# Neubau Landesspital Liechtenstein

## Schlussbericht Grobanalyse

### fachlich / technische Projektüberprüfung (DD)

30. Januar 2023

**Brandschutzplan Untergeschoss**

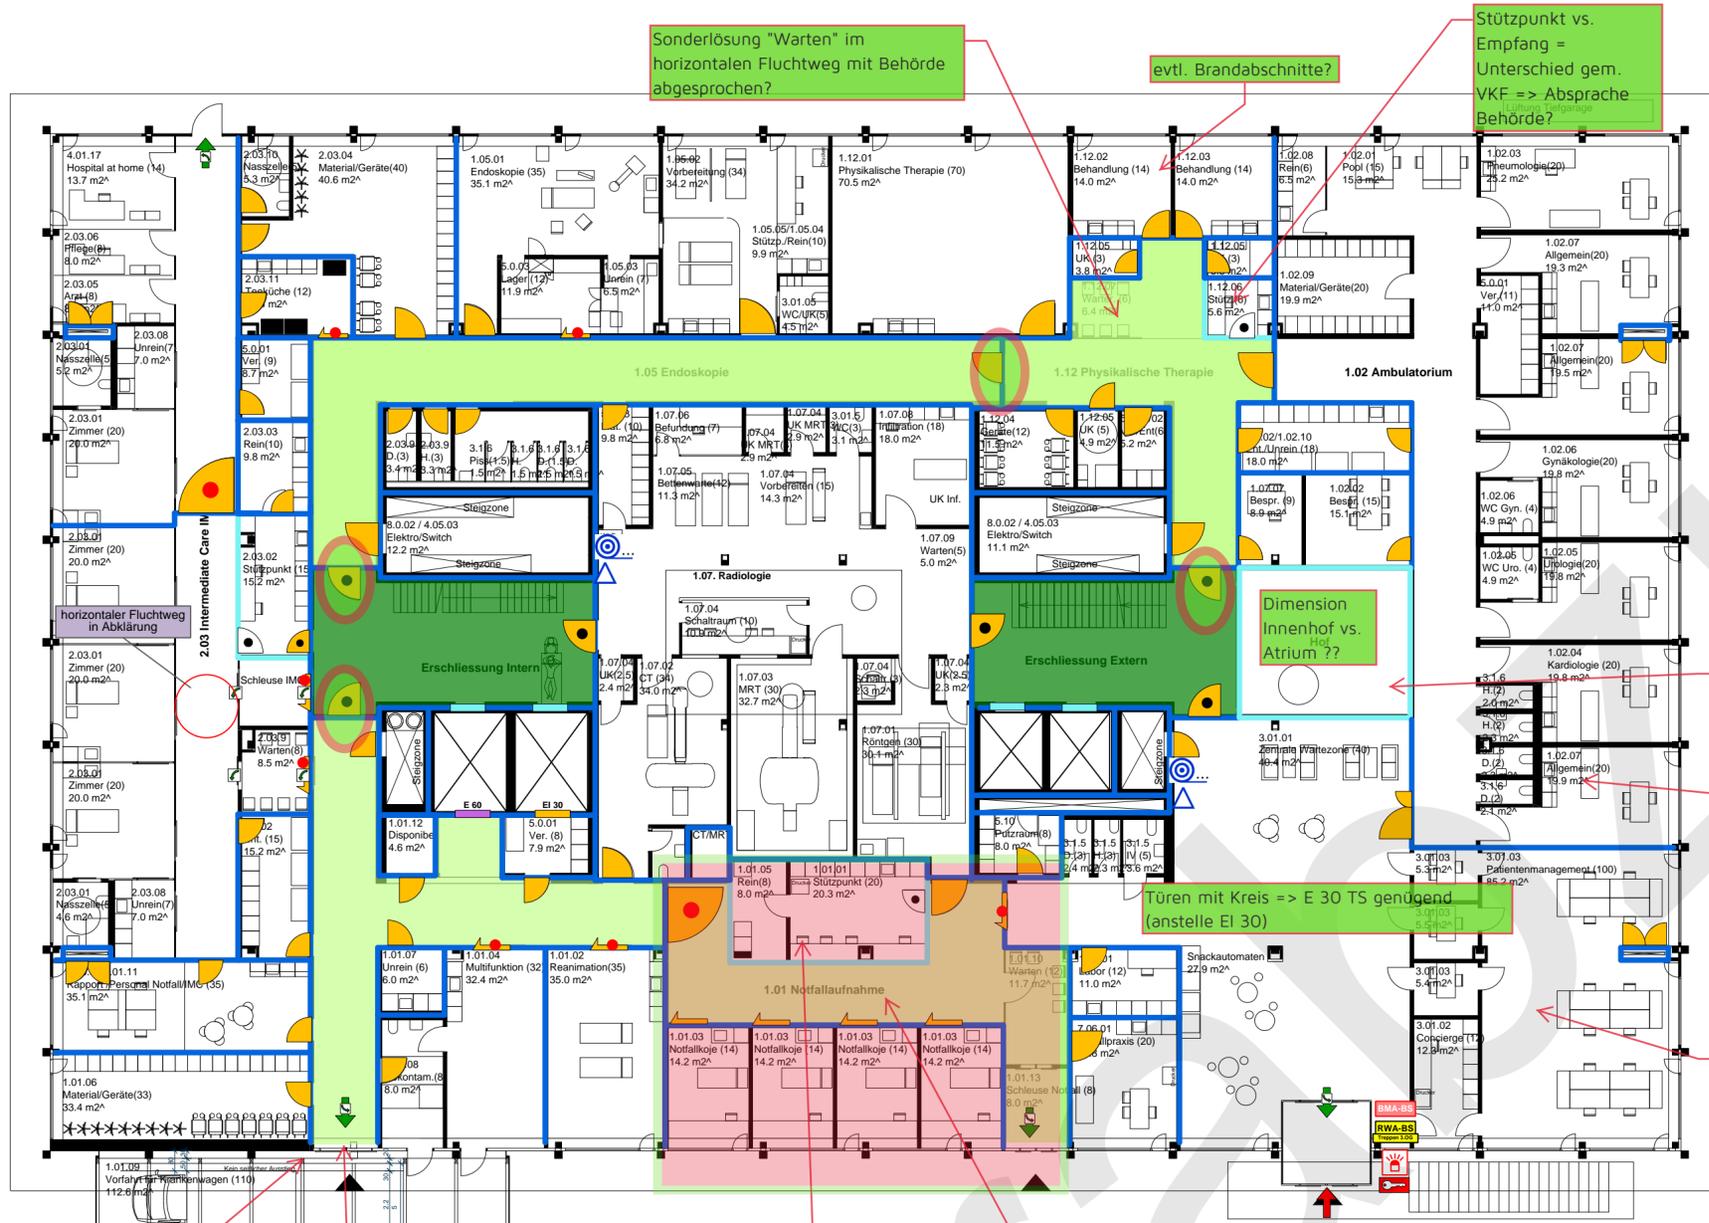
Brandabschnitte Trafo EI 90 Aussenwände mit Feuerwiderstand?

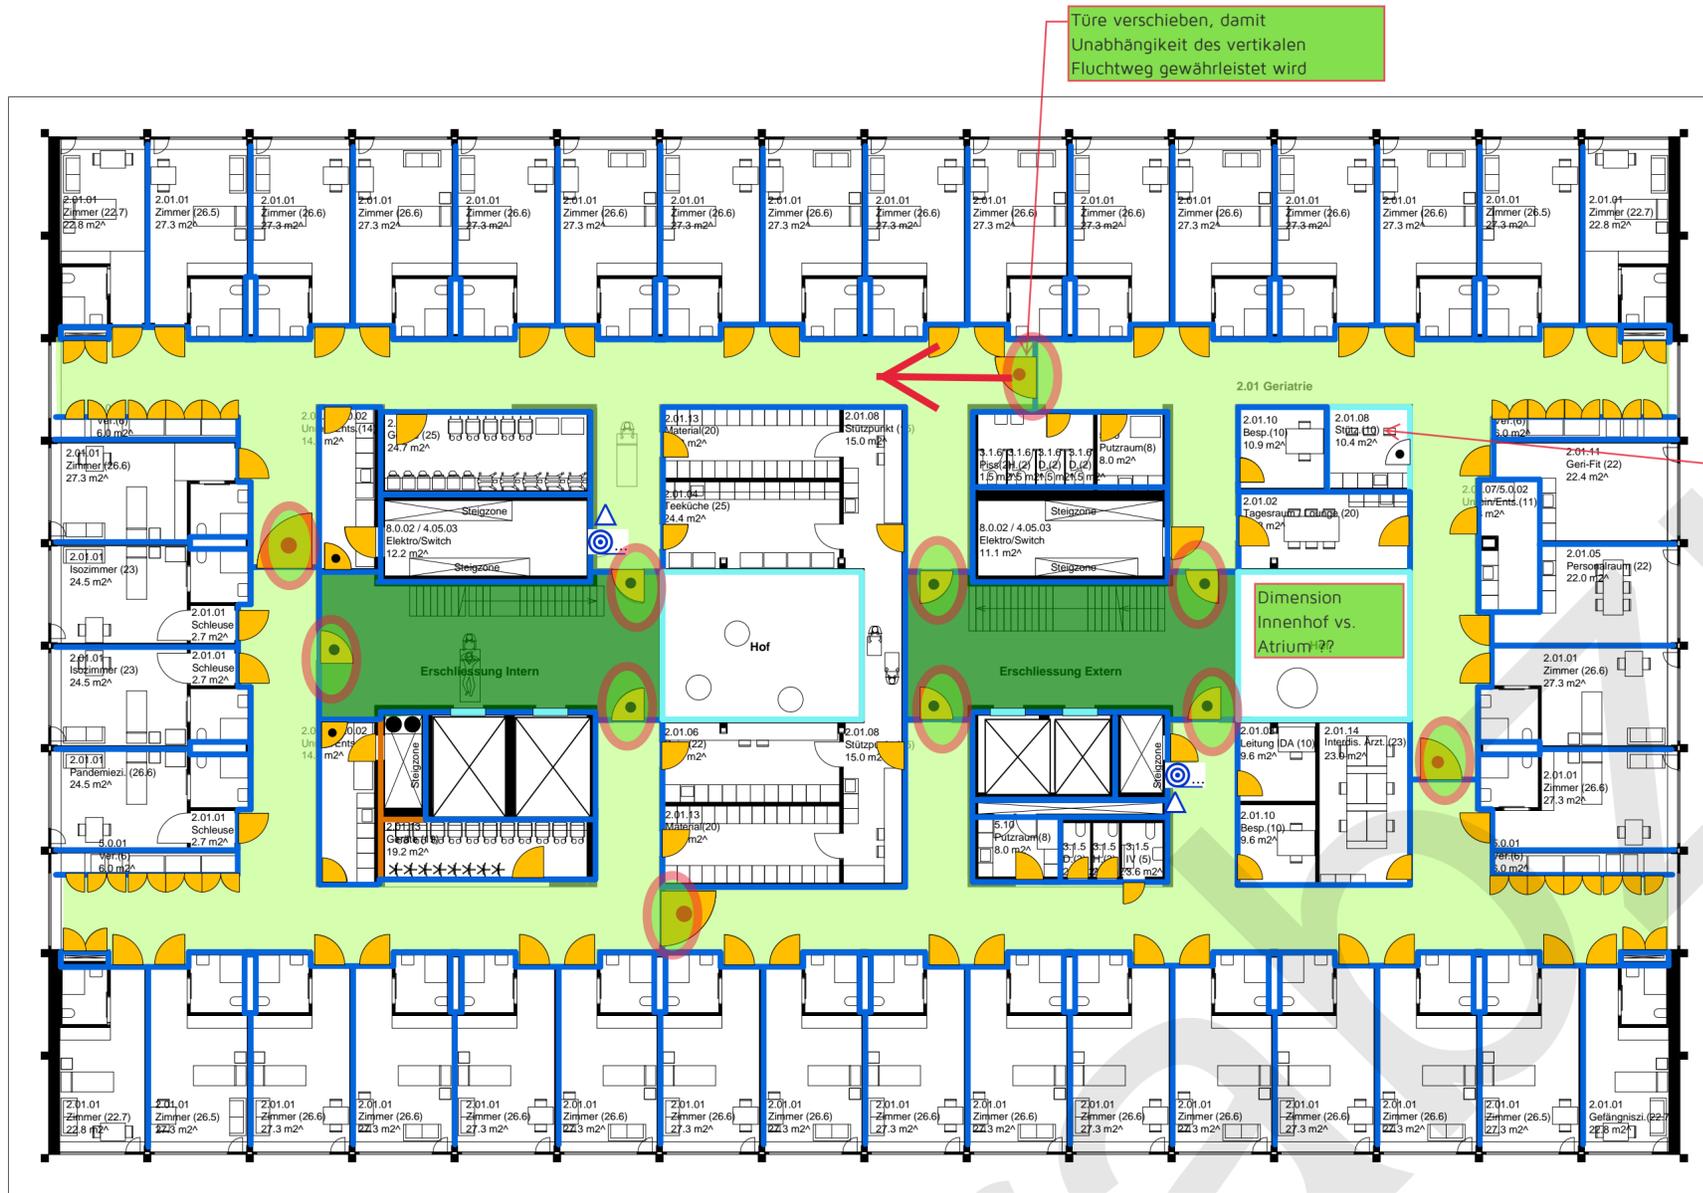
Fluchtsituation kritisch prüfen, da die Unabhängigkeit von grösser 100 Pers. in zwei unabhängige vertikale Fluchtwege nicht klar erkennbar ist.

zweiter Notausgang fehlt

Fluchtwege Terrasse prüfen und einplanen  
Aktuell Raum-Raum-Raum ist unzulässig

keine Schürze erforderlich

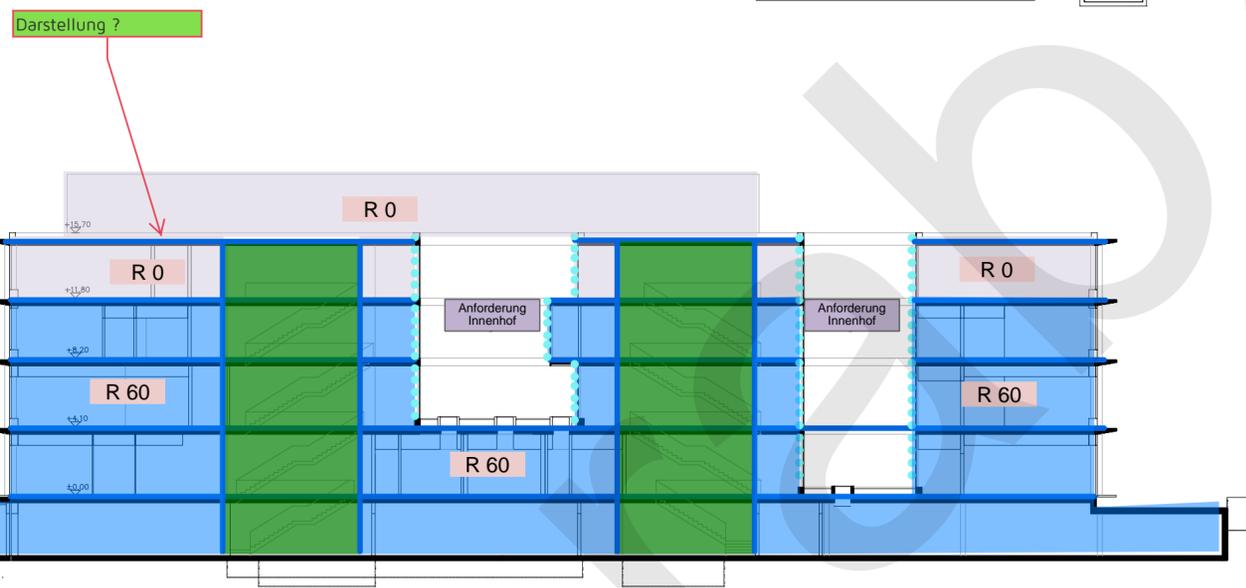
Fensterelemente in Holz erlaubt, Ersatzmassnahmen notwendig für Brandung mit aussere Holzverkleidung, Massnahmen in Abstimmung mit Brandschutzbehörde
